Република Србија
Аутономна Покрајина Војводина
Град Сомбор
Градска управа
ОДЕЉЕЊЕ ЗА ФИНАНСИЈЕ
Број: **404-157/2017-VIII**
Дана: 10.11.2017. године
С о м б о р

ПОЈАШЊЕЊЕ КОНКУРСНЕ ДОКУМЕНТАЦИЈЕ
за јавну набавку број: 404-157/2017-VIII
- Изградња дела магистралног водовода Стапар-Дорослово, деоница 3-

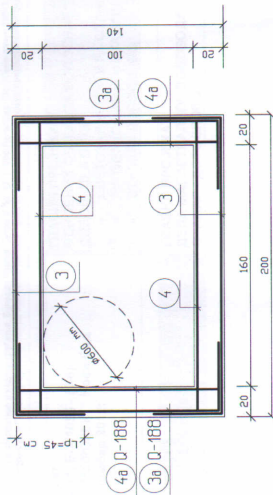
3. Опис шахтова у следећој позицији радова је веома штур:

3. АБ шахтови правоугаоног пресека од армираног водонепропусног бетона МБ30 у натур обради у свему према детаљима из пројекта, прописима за бетон и армирани бетон и упутствима нацорног органа.

Од којих бетонских елемената се састој шахт? Која је дебљина зида? Како се армира? Молимо за детаљан опис шахта и/или цртеже.
